From: **Janssens Pieter** <Pieter.Janssens@bwzc.be>
To: **STUDIOLO jolien gorris** <jolien@STUDIOLOarchitectuur.be>; **Brandweer Info** <info@bwzc.be>
CC: **karolien@studioloarchitectuur.be** <karolien@studioloarchitectuur.be>
Subject: RE: 067807.001: CAUT 20240327 info ifv vooradvies Gemeenteplein 12-13
Date: 28.03.2024 13:40:00 (+01:00)

Project : CAUT
Bouwplaats : Gemeenteplein 12-13, 9051 Sint-Denijs-Westrem
Bouwheer : Diedrik Van Cauter & Katrien Walcarius
Uw referentie : 067 807 (nr 12) en 067 587 (nr 13)

Ivm omgevingsvergunning nr : 2023_CBS_00025 OMV_2022065382 R

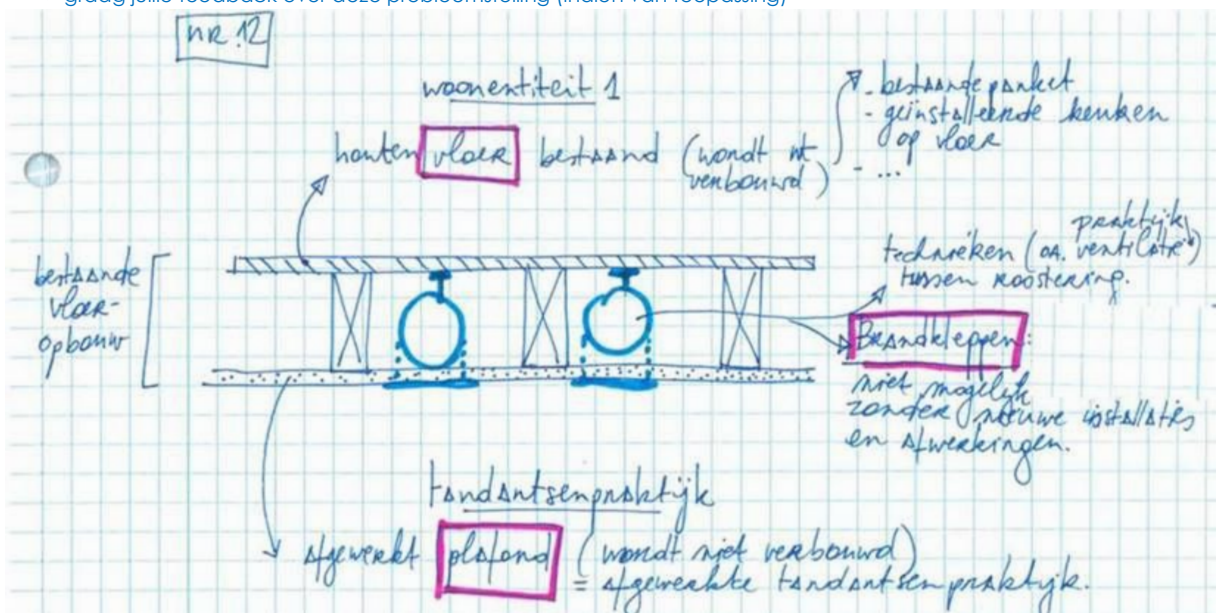
2. Voorstel compartimentering : de grenzen van de 3 autonome entiteiten vallen volledig samen met de voorgestelde brandcompartimenten. Elke entiteit = een brandcompartiment op zich. We voorzien branddeuren en -scheidingswanden waar verschillende compartimenten aan elkaar grenzen.
- > Hierbij lopen de compartimenten van de 2 autonome woontiteiten door over 3 verdiepingen.
 - > Woontiteit 2 (nr 13) kan enkel bereikt worden via het compartiment van de tandartsenpraktijk.
 - > zie plannen p1-7 in bijlage
 - > Graag uw feedback over deze opvatting.

De bouwheer heeft een voorkeur om de traphal van woontiteit 2 (nr 13) open te maken naar de zitruimte (verdieping +1), om een ruimer gevoel te creëren (in plaats van de deur die ingetekend is op de plannen).

> Zou deze ingreep een correcte compartimentering in de weg kunnen staan ?

→ Dit wordt niet aanvaard: woontiteit 2 mag niet evacueren doorheen de praktijk. Er moet een afzonderlijke inkom worden voorzien voor de woontiteit, ofwel een gemeenschappelijke inkomhal (=evacuatiweg met wanden EI 60 en toegangsdeuren tot praktijk en woning via branddeuren EI 130).

→ Gezien de woontiteit 2 niet toegankelijk mag zijn via de praktijk is deze vraag naar mijn mening niet aan de orde.
